kanal/vesi
krundi sisene skeem

Käesoleval ajal teostab [redacted] ühisveevärgi ja -kanalisatsiooni võrkude projekteerimistöid. Projekti mahus projekteeritakse uued ning rekonstrueeritakse vanad VK-tänavatorustikud ja nähakse ette kinnistutele liitumise võimalus ühisorustikega, omaette ühendustorustike kaudu.

Projekt: [redacted] *puurkaev-pumplate ja veetöötuse ning vee-ja kanalisatsioonitorustike projekteerimine ja ehitus*

vectorude sisend
keldris 6.2012

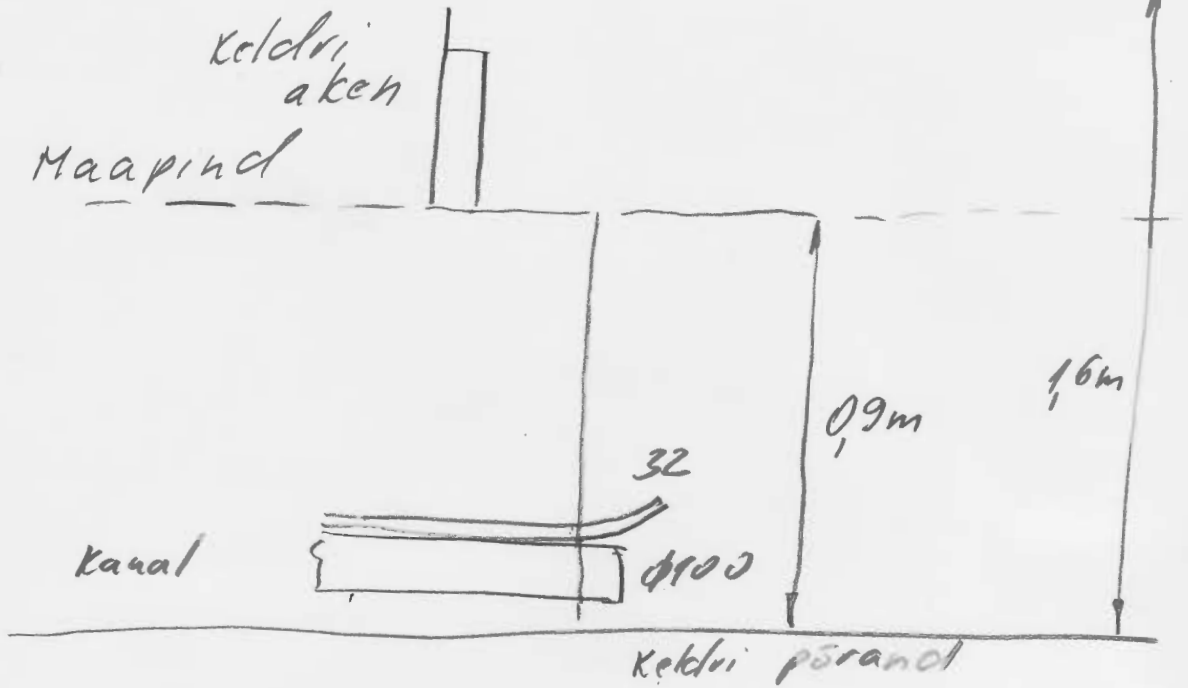
Ristlõige

Köögi põrand

Pealt vaade

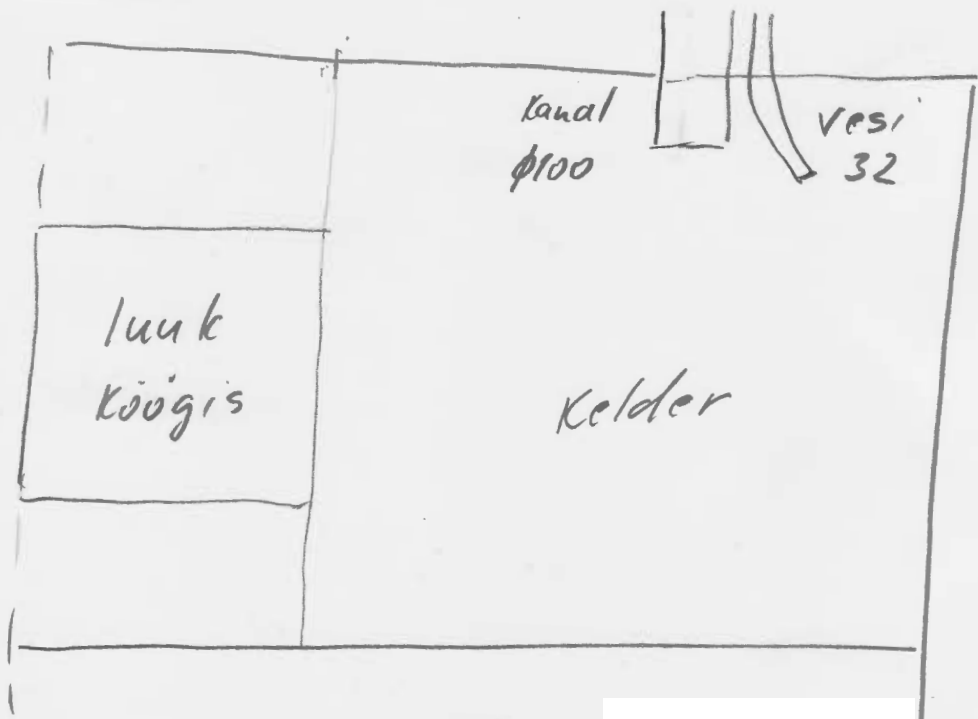
• Vee ja kanal. liitumise asukoht soovitatavalt

Nõus liitumispunkti asukohaga:

6.03.2012.g.
kuupäev

Kõik sobib. Vee liitumispunktiks jääb kinnistu piirile rajatav maakraan (torustik De32 rajatakse 1,8m sügavusele) ja kanali liitumispunktiks on nn kontrolltoru (De200) 1,60m sügavusel. Normide järgi peab kanalitoru De160 peale jääma 1,20m maapinda. Maapinna kõrguseid vaadates oleks see maja juures tagatud.
